**Observations de la LPO AuRA DT Rhône dans le cadre de la seconde enquête publique sur la demande d'autorisation présentée par la société Parc Eolien de Champ Bayon en vue d'exploiter un parc éolien sur les communes de St Bonnet les Bruyères et St Igny de Vers**

Figure 1 : Périmètre de protection rapproché des captages (rouge) par rapport aux éoliennes.

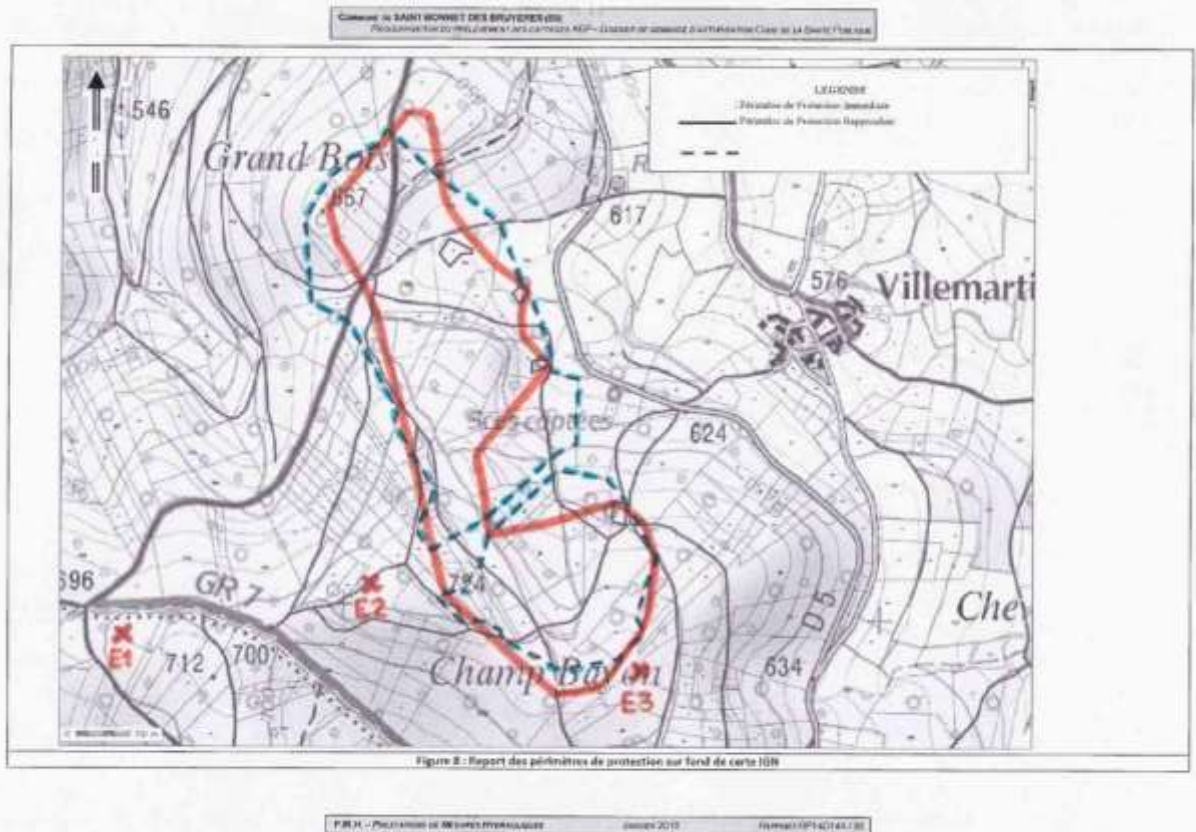
Enfin nous reprenons également la remarque de l'AE sur la nécessité de compléter l'étude d'impact par une analyse plus approfondie des impacts potentiels du projet sur la ressource en eau et des mesures prises le cas échéant pour les éviter, les réduire et si nécessaire les compenser. En effet, le périmètre de protection rapproché d'un des captages est inclus dans le périmètre immédiat du projet (Cf Figure 1). Du fait de la position dominante du site du projet et des caractéristiques des sols en présence, il nous semble important que l'impact potentiel de la phase travaux (pollution, tassement ...) et celui des raccordements nécessitent soit évalués.

figure n° 58. Cartes de la confrontation du projet final de Champ Bayon avec les enjeux avifaunistiques

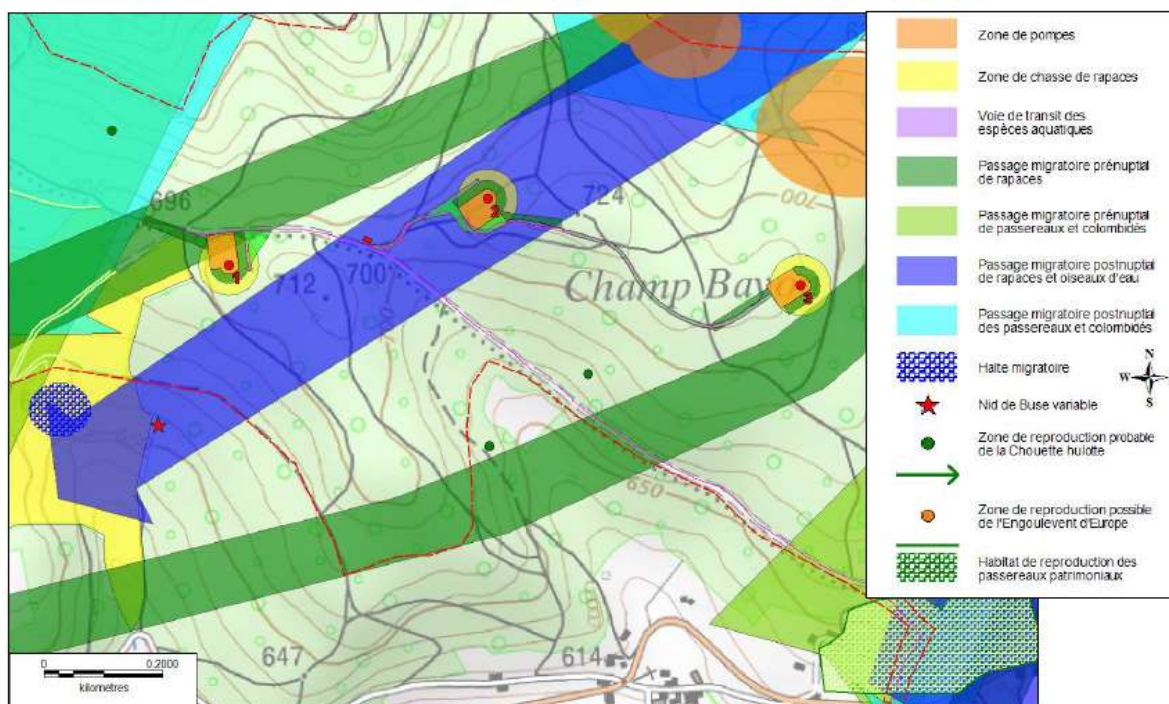
Enfin il nous semble très optimiste de conclure à un impact faible à modéré concernant les rapaces au niveau de l'éolienne E2 alors qu'il se situe en plein dans un axe migratoire postnuptiale de rapaces et d'oiseaux d'eau (Figure 58). De plus, ce sont des espèces sensibles au risque de collision avec un caractère peu farouche. Le faible flux migratoire, la solution technique d'avoir des éoliennes avec un espacement important entre le sol et le bas des pales ainsi qu'un espacement important entre eux ne nous semble pas suffisamment documenté au niveau de la bibliographie pour conclure à des impacts faibles à modérés. Par ailleurs, la hauteur de pale entre le sol et le bas de la pale initialement prévu à 84,5m est passée à environ 60m lors du projet modificatif de 2018 augmentant potentiellement les impacts de collision. Comme décrit par la SOCIÉTÉ PARC EOLIEN DE CHAMP BAYON p13 de son DAU modificatif complémentaire "plus le rotor sera proche de la canopée et des lisières et plus le risque de collision sera marqué, y compris pour les petites espèces à vol bas comme les passereaux (tout au long de l'année)". Or les impacts faibles à modérés initialement indiqués n'ont pas été revus à la hausse alors que les impacts sont clairement supérieurs à ceux prévus initialement. L'ensemble de ces points entraîne donc des impacts significatifs du projet sur les oiseaux. Nous préconisons un déplacement

de l'éolienne E2 en dehors du passage migratoire postnuptial des rapaces et des oiseaux d'eau afin de limiter cet impact.
